PRONUNCIAMIENTO N° 197-2024/OSCE-DGR

Entidad: Intendencia Nacional de Bomberos del Perú

Referencia: Licitación Pública N° 1-2024-INBP, convocada para la “Adquisición de equipos de protección respiratoria autocontenido para bomberos (EPRA) + Cilindro y Máscaras de repuesto para la atención de emergencias en incendios estructurales en interiores, para el Cuerpo General de Bomberos Voluntarios del Perú (CGBVP)”

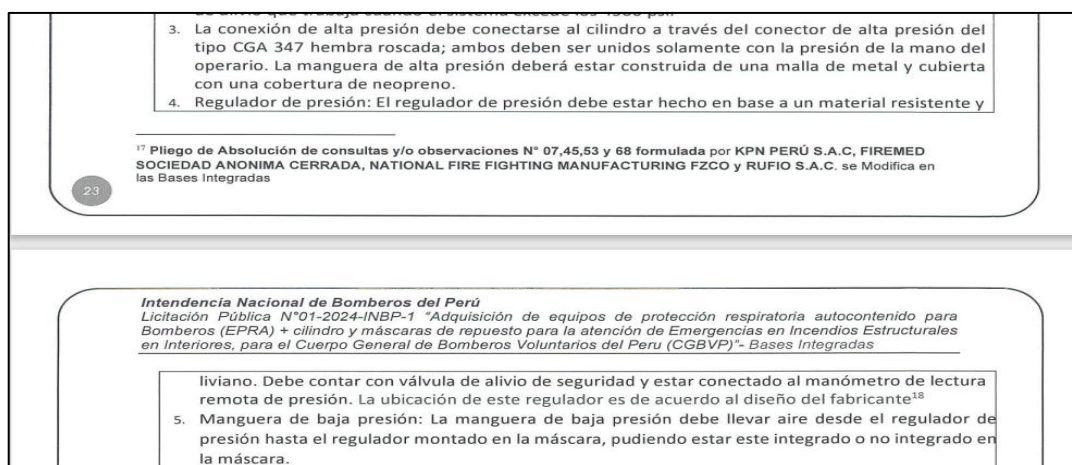
Mediante la consulta y/u observación N° 5, en relación a la especificación técnica “Regulador” del “Arnés”, se cuestionó el estudio de mercado realizado por la Entidad, alegando que el regulador del equipo de la marca INTERSPIRO no estaría incorporado al Arnés, sino más bien que estaría unido a la Máscara; por lo que dicha marca no cumpliría con la especificación técnica relativa al Regulador, ante lo cual, la Entidad aclaró que el participante habría realizado una interpretación errónea de extremo cuestionado, pues el requerimiento no pretende fijar una ubicación específica del Regulador y por tanto, ésta sería de acuerdo al diseño del fabricante.

Para aclarar la absolución realizada por el Comité de Selección, respecto a que independientemente de su ubicación en el equipo y con la finalidad de aclarar este punto, el regulador de presión debe de estar ubicado de acuerdo al diseño del fabricante, nos estamos refiriendo a la máscara que es el lugar donde se ubica el regulador de segunda etapa y se hizo esta aclaración, debido a que hay fabricantes que cuentan con máscaras

cuyo regulador es adosado a la misma y otras cuyo regulador está fijo, siendo esta la razón por la cual se indicó que este regulador puede ser de acuerdo al diseño del fabricante.

Regulador de Presión (arnés)

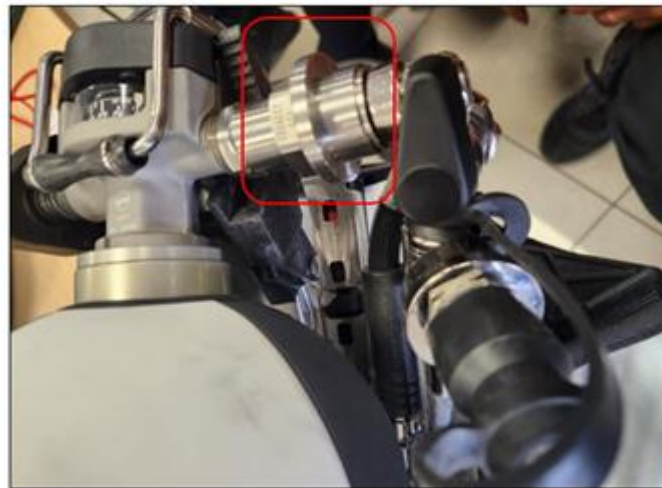
*Habiéndose explicado cual es el proceso de suministro de aire en un EPRA, desde el cilindro hasta la máscara, permitiendo que el bombero pueda respirar aire puro, evitando contaminarse, **queda claro que, absolutamente todos los diseños de arneses sí cuentan con un regulador, desconociendo las razones por la cual el recurrente hace referencia a determinada marca que participó en la indagación de mercado y que, según su entender, no cumpliría técnicamente.***

Siendo que esta característica técnica descrita en las bases del proceso de selección, indica que el regulador de baja presión que lleva aire desde el regulador de presión (ubicado en el arnés), hasta el regulador montado en la máscara (es decir, hace referencia a dos tipos de reguladores, uno en el arnés y otro en la máscara), pudiendo estar este integrado o no integrado en la máscara, las marcas participantes en la indagación del mercado, han cumplido a satisfacción de la Entidad, con las características técnicas requeridas.

Así se adjunta la siguiente imagen del equipo propuesto de la marca INTERSPIRO, en donde se aprecia el detalle del regulador integrado al arnés:
